ESTADO DO PARANÁ
POLÍCIA MILITAR
BATALHÃO DE POLÍCIA DE CHOQUE

LAUDO DE SEGURANÇA EM ESTÁDIOS

Nome do estádio: MARIO CELSO PETRAGLIA	
Apelido do estádio: ARENA DA BAIXADA	
Endereço completo do estádio: RUA BUENOS AIRES, 1270, ÁGUA VERDE	
Cidade: CURITIBA	
Estado: PARANÁ	CEP: 82.070-250
Site: www.athletico.com.br	Telefone: 41 2105 5627
Proprietário: CLUB ATHLETICO PARANAENSE	
E-mail: contato@athletico.com.br	Telefone: 41 2105 5621

P3 – ANEL SUPERIOR 301/302 – VISITANTES

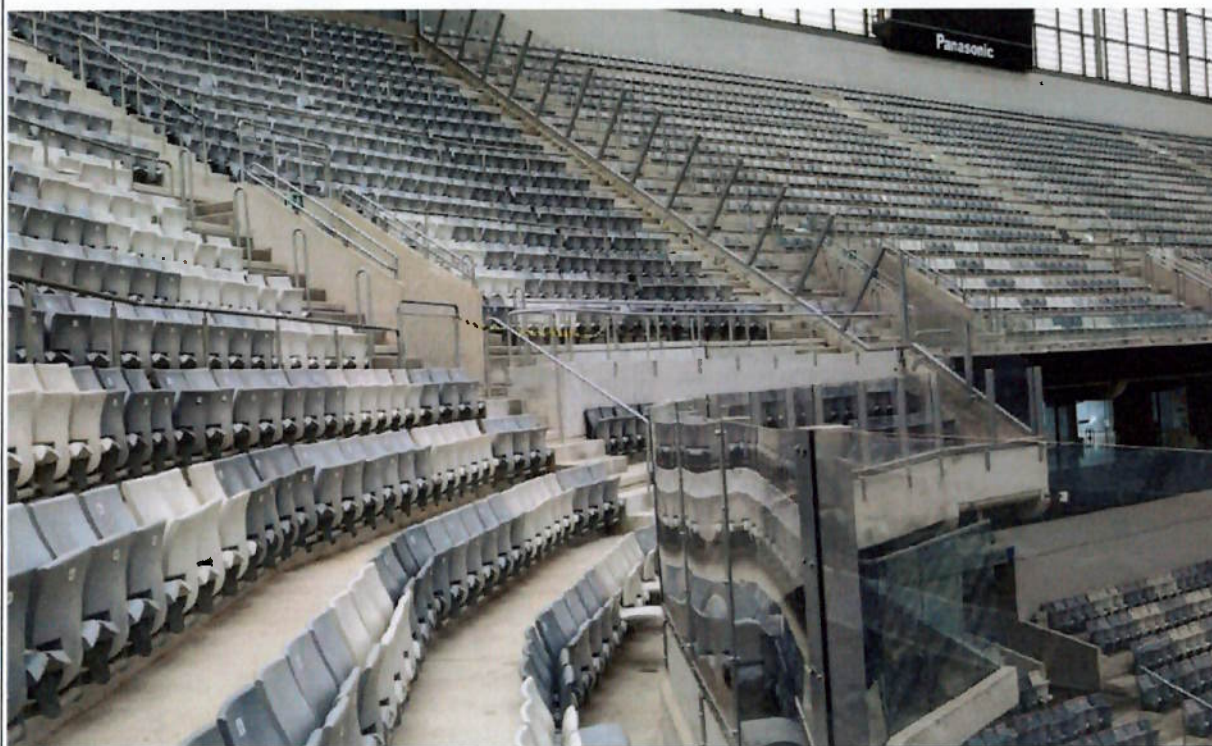
Torcida visitante no **ANEL SUPERIOR BL 301/302 (desenho abaixo)**, onde existe a divisão de Acrílicos resistente, sendo aplicado no local policiais militares e seguranças do clube.

Divisa de vidro visitante resistente a impacto de marreta. Altura 2,2 x 20m

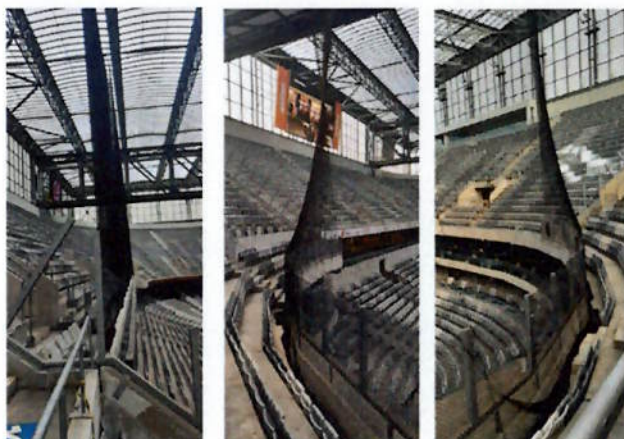
Em 28/11/2025, o BP Choque orientou o clube, por meio de ofício, quanto à adoção de medidas de melhoria relacionadas à eventual extensão do setor visitante, visando reforçar a segurança dos torcedores.

Reforçar a divisa de torcidas no bloco 322, ampliando a separação física entre torcedores mandantes e visitantes.

Adaptar uma estrutura de contenção na parte inferior do estádio, com o objetivo de inibir o arremesso de objetos entre setores.

O clube atendeu inicialmente ao pedido quanto à instalação de proteção no setor visitante, bem como à possibilidade de sua extensão (quando necessário), conforme abaixo:

Referente ao reforço na divisa de torcidas no bloco 322, o clube está avaliando a instalação de um dispositivo mais reforçado e manterá o BPCoque ciente das melhorias e ajustes a serem implementados.

SUGESTÃO : Colocação de vidro resistente em toda a mureta ao redor do campo

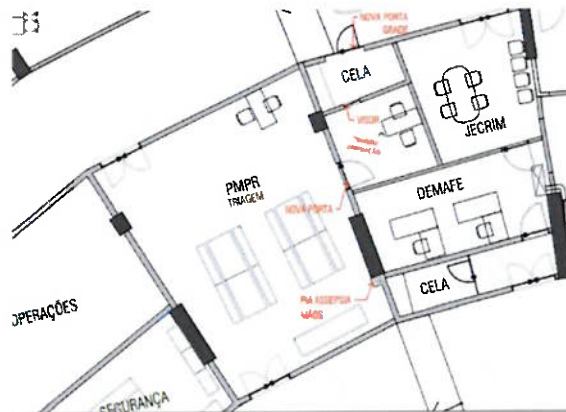
Em todo o anel inferior seja elevado na mureta uma parede de vidro para mitigação de riscos de intrusão ao campo. Tal barreira permitirá a visão plena do torcedor (100%) e constituirá fator de dissuasão para possíveis invasões de campo.

A sugestão foi atendida no setor mais sensível em que fica alocada a torcida organizada conforme descrição do item acima 4.7. Foi realizada instalação de acrílico medindo 65m x 2,20m, com a finalidade de mitigar riscos de invasão. Houve uma restrição de visibilidade em alguns pontos.
